浅川ダム建設予定地周辺には断層がありますが、全ての断層がダム建設の支障となるのではなく、今後動く可能性のある断層、いわゆる「活断層」がダムの底にある場合には、ダム建設の支障となります。

浅川ダムでは、国の定めた調査方法にしたがった入念な調査を行い、ダム建設予定地周辺に、ダムの建設に支障となる活断層がないことを確認しています。

F-V断層は、ダムサイト上流の河床付近に確認された断層で、「長野県治水・利水ダム等検討委員会」において活断層であるとの意見が出された断層ですが、地形に活断層であることを示す痕跡がないこと、岩盤上の砂礫層にF-V断層の活動による変位がないことなどから、F-V断層はダム建設上支障となる活断層ではありません。

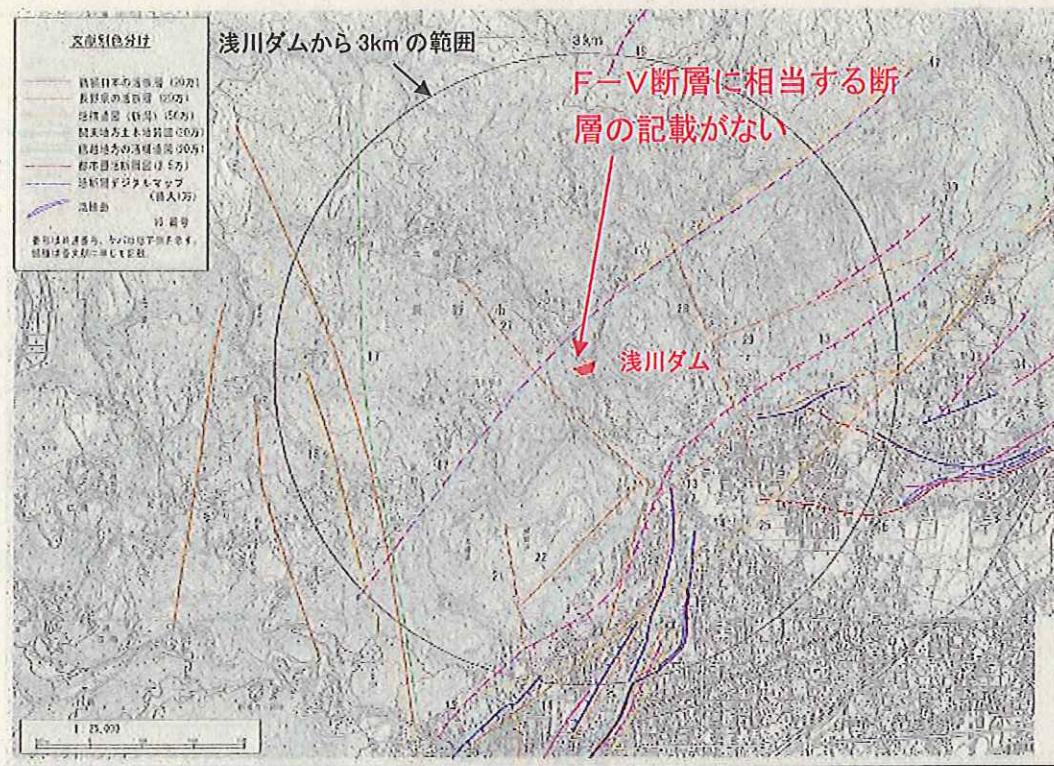
F-V断層は、左図に示すようにダムサイト上流の河床付近で確認された断層です。

どの文献にもF-V断層に相当する断層の記載がありません。

独自の調査においても、F-V断層に相当する線状模様、地形上の痕跡は見つかりませんでした。F-V断層は地形に痕跡がなく地形学上活断層ではありません。

以上のように、地形に活断層であることを示す痕跡がないこと、岩盤の上の砂礫層にF-V断層の活動による変位がないことなどから、F-V断層はダム建設上支障となる活断層ではないと再確認しました。

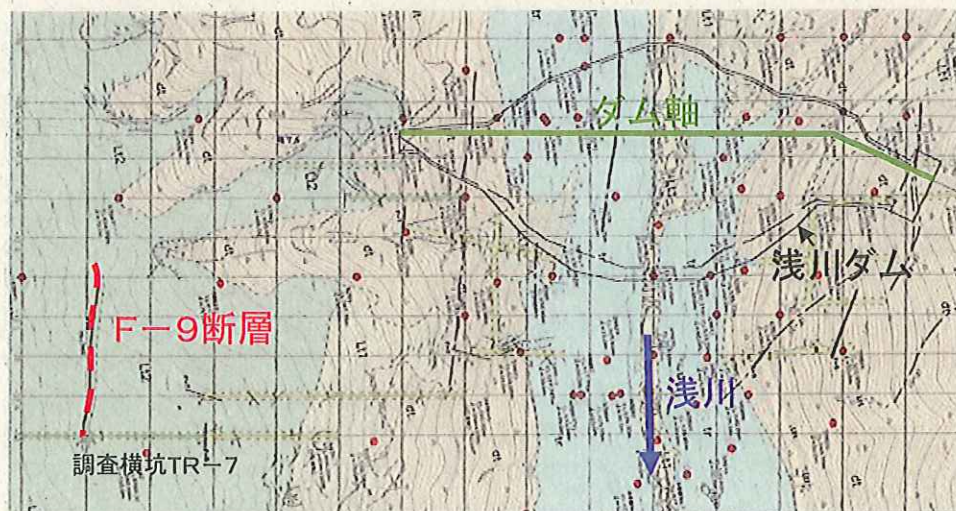
左図は、「長野県治水・利水ダム等検討委員会浅川部会」で行われたF-V断層のトレンチ調査の写真です。

図中「断層」と記載したものがF-V断層です。

砂礫層が堆積した後にこの断層が動いたとすれば、岩盤の表面に断層によるズレがあるはずですがありません。

また、砂礫層が、断層により切られたり（断層の延長線上に切れ目があったり）、乱されたりしますがそのような形跡もありません。

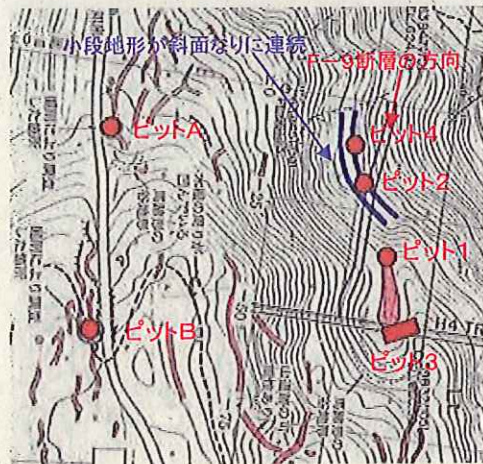
F-9 断層は、左図に示すようにダムサイト下流中腹で確認された断層です。

線状凹地は次頁の図に示すようにダムサイト左岸の中腹～頂部で確認された深さ 20cm～30cm、幅数 10cm～1m 程度の溝状の凹みです。

「線状凹地は新しい地質時代に形成されたものであるので、この線状凹地がF-9断層によるものであれば、F-9断層は活断層である。」との意見が出されています。

F-9断層は活断層ではありません。

以上より、F-9断層と線状凹地は関連がなく、トップリング現象など他の成因によるものであることを確認しました。

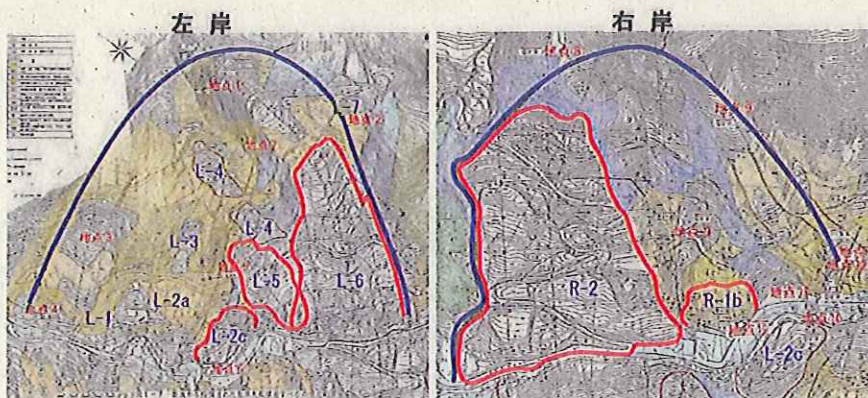
「浅川ダム地すべり等技術検討委員会」の委員である奥西委員から、左図に示すような「貯水池左右岸に大規模な地すべりがある」との指摘があり、同委員会において審議されました。

- ① そのような大規模ブロックがあれば地層が乱れているはずであるが、そのような乱れがない。
- ② そのような大規模ブロックであればすべり面は河床より深い位置となり、両岸からの地すべりの力がぶつかり合うためますます動きにくい。

等の理由から、奥西委員が指摘する大規模で深い地すべりの存在は否定されています。

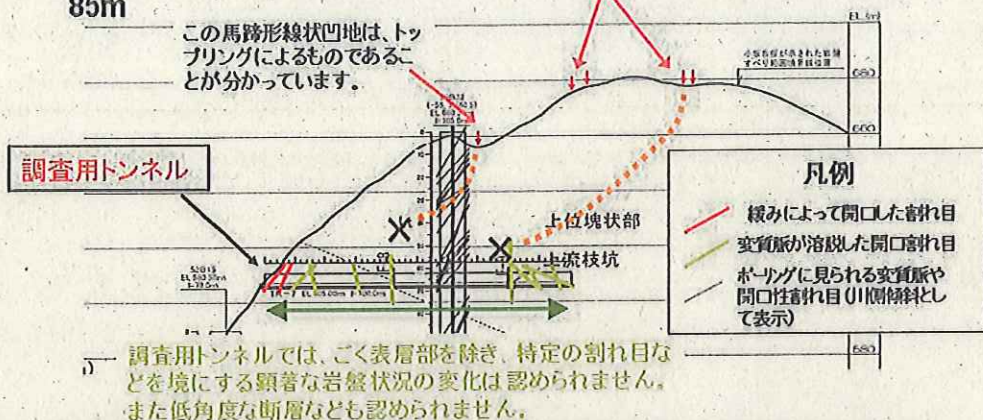
「線状凹地は地すべりの頂部に形成されることもあり、地附山でも確認されたことから、この線状凹地は地すべり（岩盤すべり）によるものである。」との意見が出されています。

ピット調査の結果から、線状凹地は大規模な岩盤の変位を伴うものではないと考えられ、線状凹地を起点とする岩盤すべりは想定されません。

この馬蹄形線状凹地は、トッピングによるものであることが分かっています。

このように、線状凹地を起点として調査用トンネルを切るような岩盤すべりは存在しません。

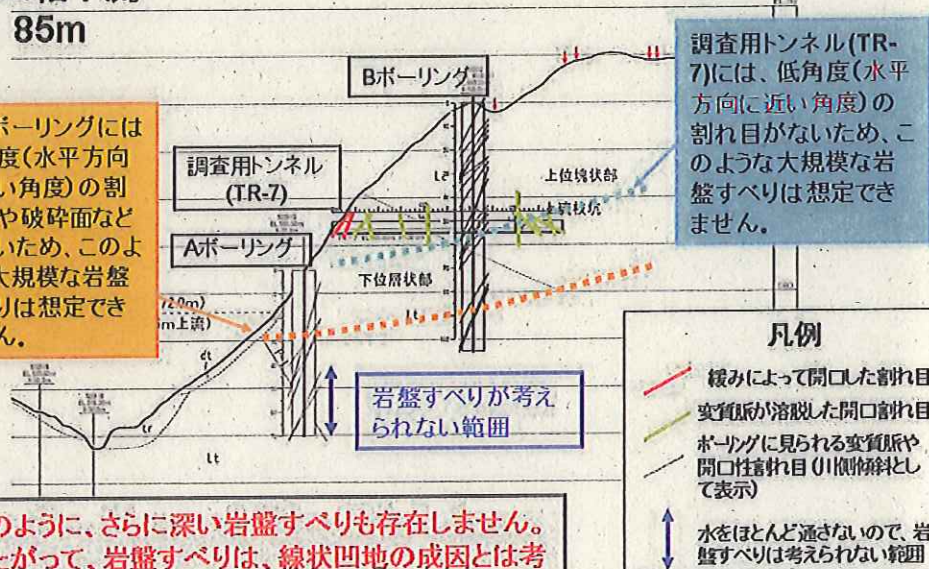
左図に示すように、ボーリング調査や調査用トンネルにおいて、割れ目を境に顕著な岩盤状況の変化や、斜面に抜けるような水平方向に近い方向の割れ目は確認されず、オレンジの点線のような地すべり(岩盤すべり)は想定されません。

また、右図に示すように、さらに深い地すべり(岩盤すべり)についても想定されません。

岩盤すべりを起こす範囲は、緩んでおり水を通しやすいことが知られています。逆に水を通しにくい範囲は、しっかりとした岩盤であり、岩盤すべりが想定されません。

A,Bボーリングには低角度(水平方向に近い角度)の割れ目や破碎面などが無いため、このような大規模な岩盤すべりは想定できません。

このように、さらに深い岩盤すべりも存在しません。したがって、岩盤すべりは、線状凹地の成因とは考えられません。

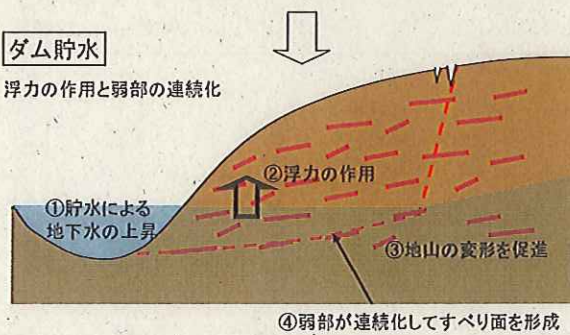
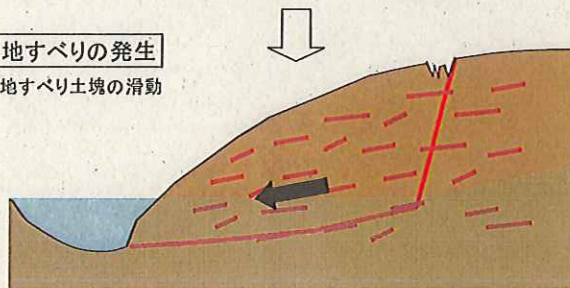
大滝ダムにおいて試験湛水中に地すべりが発生したことから、浅川ダムでも試験湛水時に新たな地すべりが発生するとの意見がありますが、大滝ダムの地すべりは、試験湛水によって割れ目が連結し起こった「初生地すべり」と言われていますが、浅川ダムの基礎岩盤には、連結し地すべりを起こすような割れ目はありません。

大滝ダムで試験湛水中に発生した地すべりは左図に示すような、元々あった割れ目が試験湛水によって連結し起こった「初生地すべり」であるといわれています。

浅川ダムでは貯水池上流部にある地すべりとは、深い地すべりに対しても所定の安全度が保たれるよう対策をすることとしています。

また、下図のように、基礎岩盤となる裾花凝灰岩層には、連結すると地すべりを起こすような水平に近い角度の割れ目はありません。

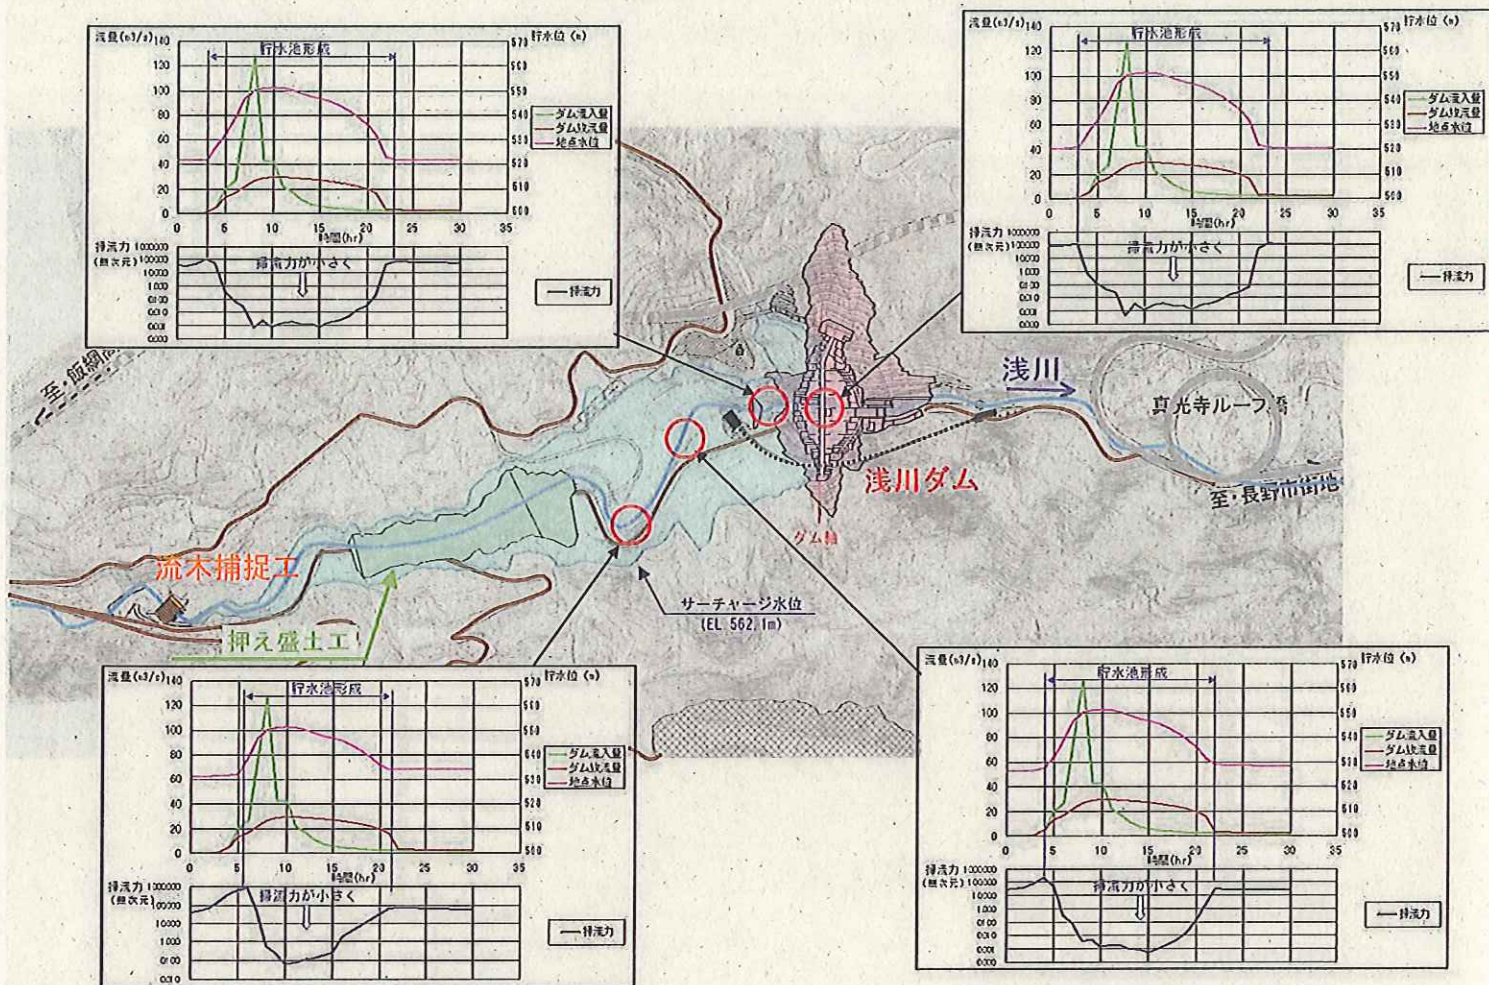
浅川ダムの穴（常用洪水吐き）が小さいことから、石や木で穴が詰まってしまうとの意見がありますが、流水が貯留されると、石や木を運ぶ力が著しく小さくなることから、石や木は貯水池の上流にとどまり、穴まで届かないため詰まる心配はありません。これについて模型実験で確認しています。

下の図は、浅川ダム貯水池内の掃流力を計算したものです。ダムに貯水すると同時に「掃流力」が著しく小さくなっています。
